**AVIS RELATIF À LA PROTECTION
CONTRE LES EVENTUELS EFFETS NOCIFS ET NUISANCES
PROVOQUÉS PAR LES RAYONNEMENTS NON IONISANTS
GÉNÉRÉS PAR DES ANTENNES ÉMETTRICES STATIONNAIRES**

Commune : BLEGNY - Exploitant : ORANGE

Référence exploitant : 395L1_2 & 30634L1_2 & 40634L1_2

Rapport n° 2523 / 2023

Figure 1 : Vue en plan des lieux de séjour et des points de contrôle

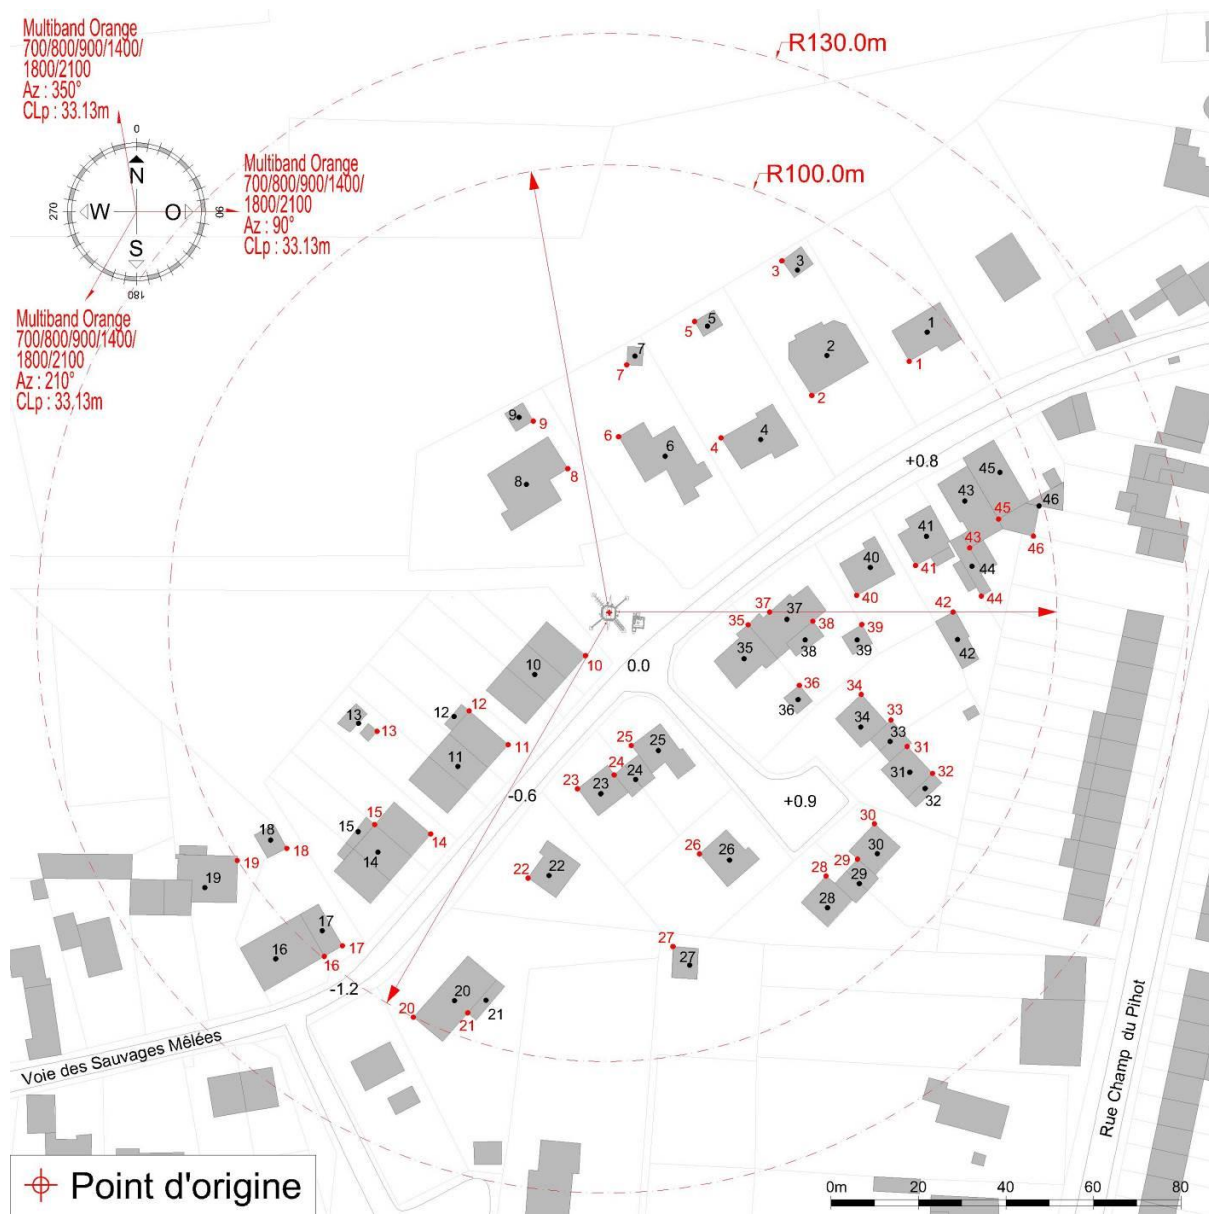
Les fréquences d'émission, la puissance rayonnée par chacune des antennes et leur gain permettent de déterminer le rayon de la zone à analyser. Tout dépassement de la limite par installation est exclu en dehors de cette zone. Le tableau 2 reprend les 35 LS² pour lesquels l'indice d'exposition est le plus élevé. Les différentes colonnes indiquent :

- le numéro du point de contrôle repris sur un des plans de la figure 1;
- le numéro du LS dans lequel se trouve le point de contrôle de la 1^{ère} colonne ;
- l'atténuation d'obstacle prise en compte pour le calcul de l'indice d'exposition dans le LS ;
- le résultat du calcul de l'indice d'exposition.

En ce qui concerne les antennes de l'installation mentionnées dans le tableau 1, la distance maximale à laquelle la limite pourrait être atteinte, à l'extérieur, est égale à 72,9 m. S'il n'y a pas de LS à une distance inférieure, les antennes respectent forcément la limite d'immission.

Dans le cas des LS situés à l'intérieur des bâtiments, une atténuation d'obstacle est prise en compte et il en résulte que la distance maximale à laquelle la limite pourrait être atteinte se réduit à 51,6 m.

Figure 2 : Vue en plan des installations d'antennes dans un rayon de 300 mètres autour de l'installation faisant l'objet de la demande d'avis

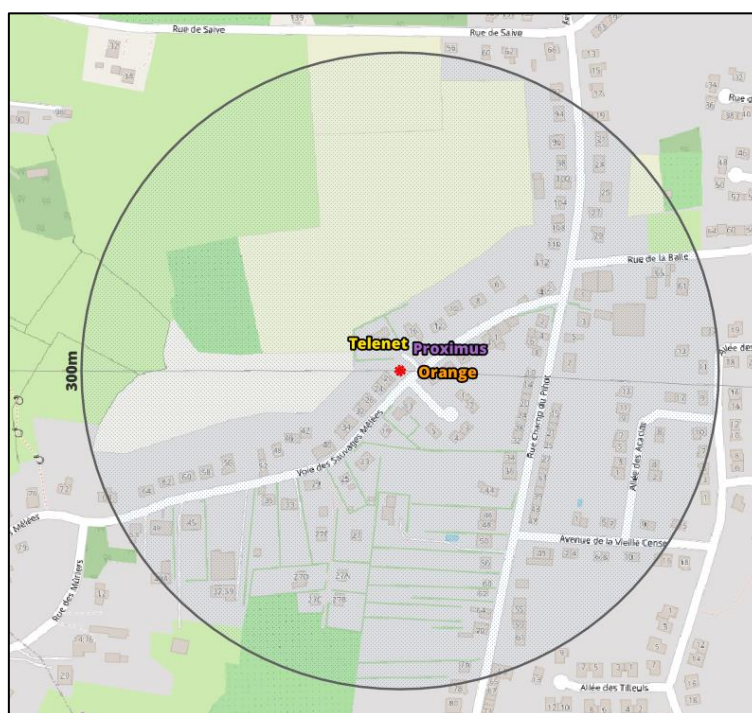
Le plan en projection verticale de la figure 2 indique la localisation des antennes actives éventuelles visées par le décret et situées dans un rayon de 300 mètres autour de l'installation référencée dans le paragraphe 2. Les données de localisation de ces antennes et les avis correspondant sont accessibles via le cadastre en ligne des antennes émettrices stationnaires⁶.

Compte tenu du nombre d'installations localisées dans la figure 2, il apparaît que l'intensité du rayonnement électromagnétique généré, dans les lieux de séjour situés à proximité de l'installation référencée dans le paragraphe 2, par l'ensemble des antennes émettrices stationnaires de l'ensemble des exploitants du même site d'antennes émettrices stationnaires respecte la limite fixée à l'article 4, § 2 du décret.
